工程指示 / 要求簡箋(E.I.)

工程指示編號：EI / 2760 / 21

工程名稱：青衣明翹匯

工程項目：單元件幕牆 - 地盤用鋁料加工圖(第二批)

工程號	J851	類別		物料號	-
地盘	青衣190	制圖	W. E. X	2020-07-15	圖號 AP-07LS
修改日期		图纸名称	封筲铝片	復核	-
採用工廠	✓ 地盘	材料	3mm铝板	批准	-
材料颜色	Sandy Brown (沙褐色)	數量	-	單件重量	- (KG)

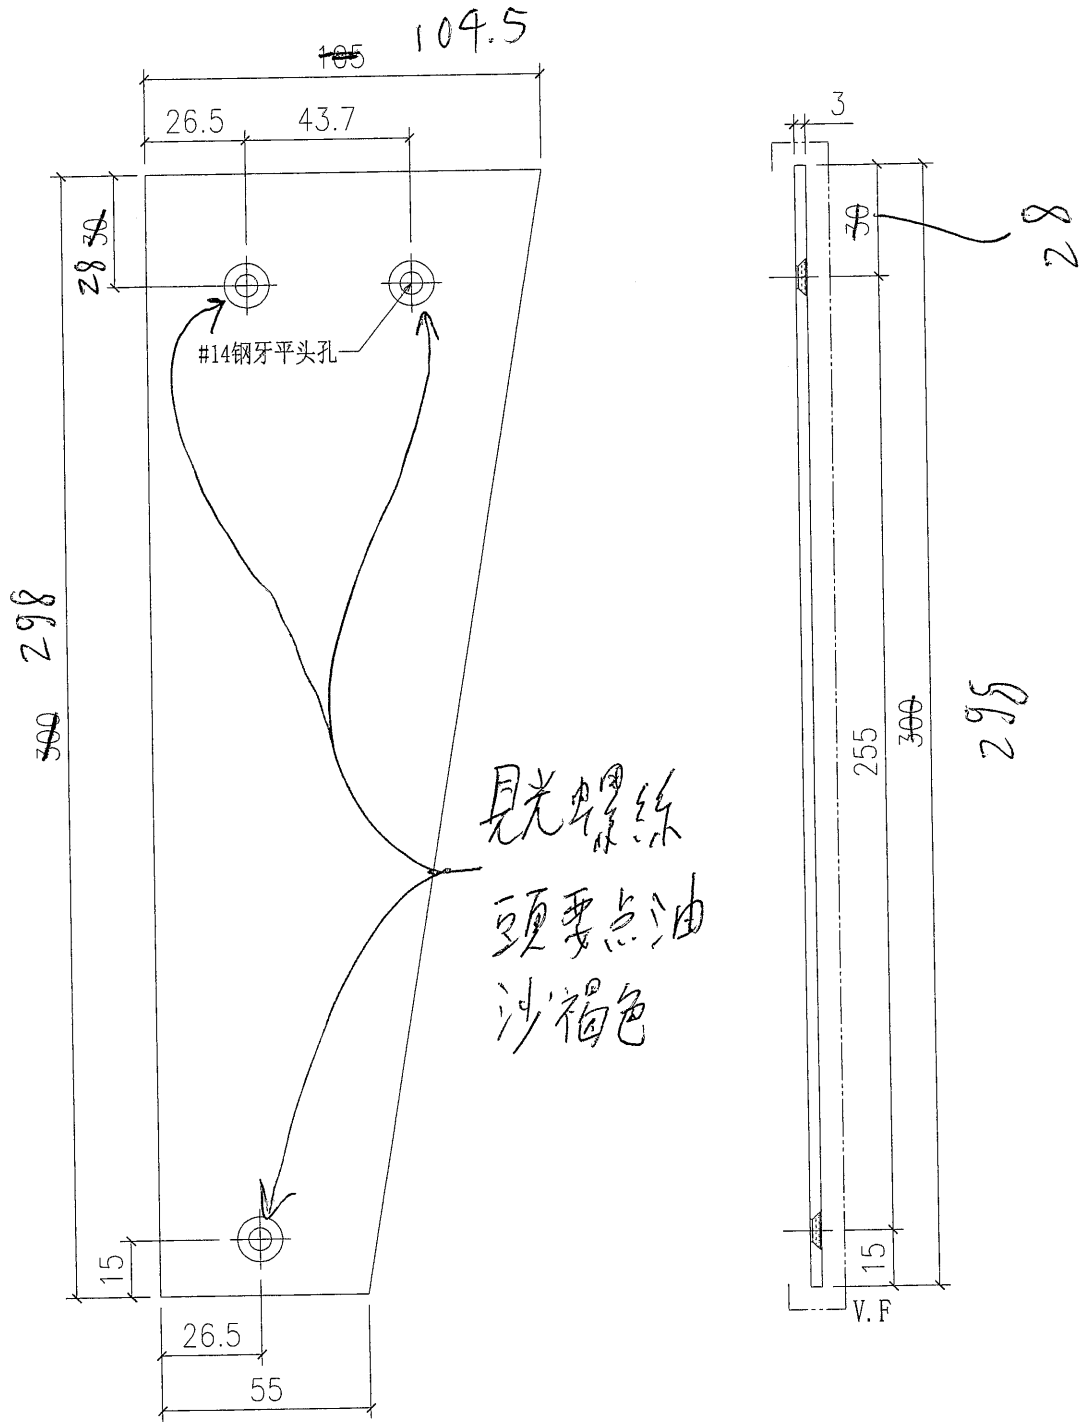
根據地盤指示，幕牆飾線改短 2mm, 詳附件。送地盤。螺絲頭要點油

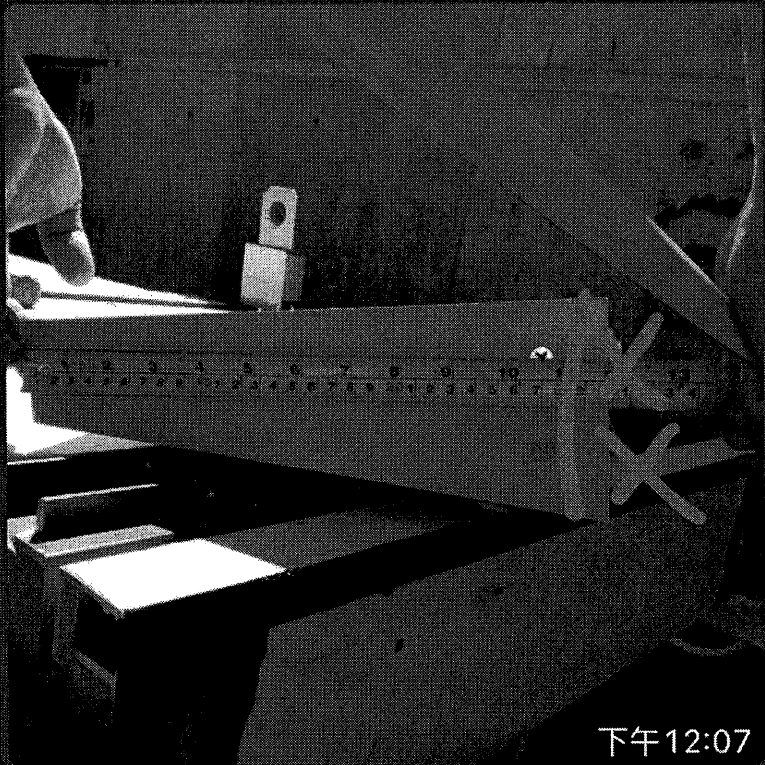
月光螺丝  
 头要点油  
 沙褐色

@YB 通知埋廠，見光螺絲頭要點油
